Rapport de contrôle d'installations électriques à basse et à très basse tension

RÉF. 143/2024/71620/01:2

DATE DU CONTRÔLE 09/07/2024 (14:30 - 15:49) **AGENT VISITEUR** Arnaud Bertinchamps
ADRESSE DU CONTRÔLE rue des Liniers 56 (étage 7) - 1300 Wavre **TYPE DE CONTRÔLE** Visite de contrôle vente ancienne installation (8.4.2.)

Croquis de position élémentaire et descriptif sommaire des tableaux

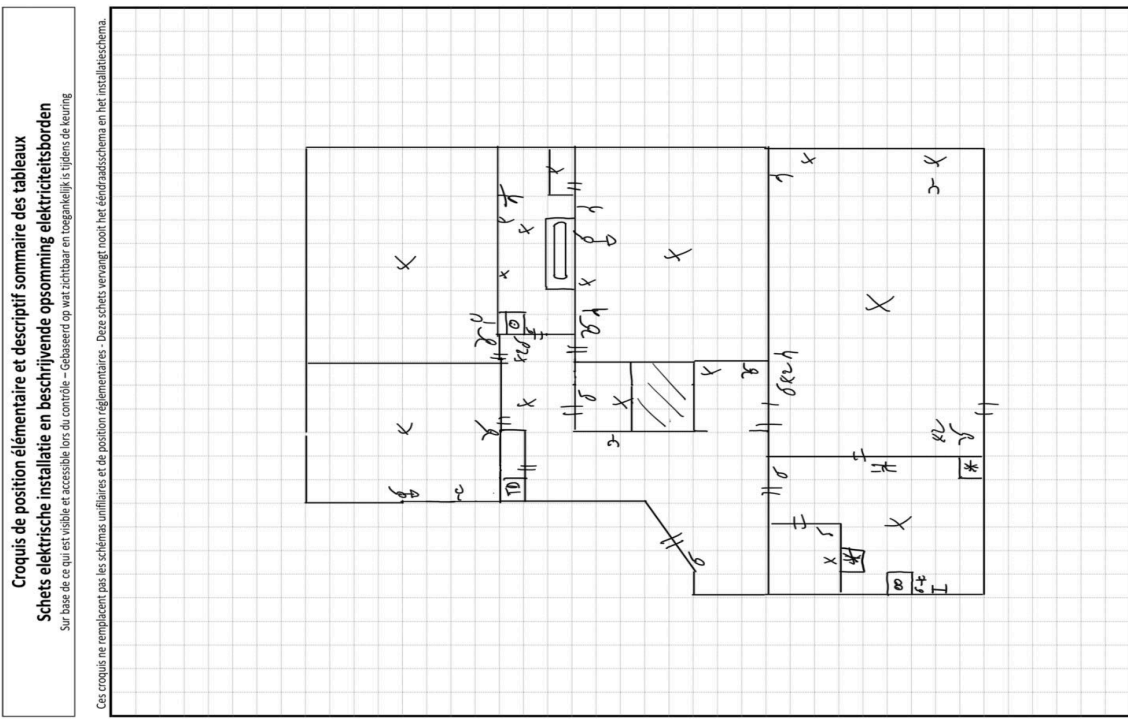
Commentaire relatifs au système de mise à la terre	Continuité sectionneur de terre commun ouvert.		
Commentaire relatifs aux tableaux	Il faut revoir la fixation du TD cave
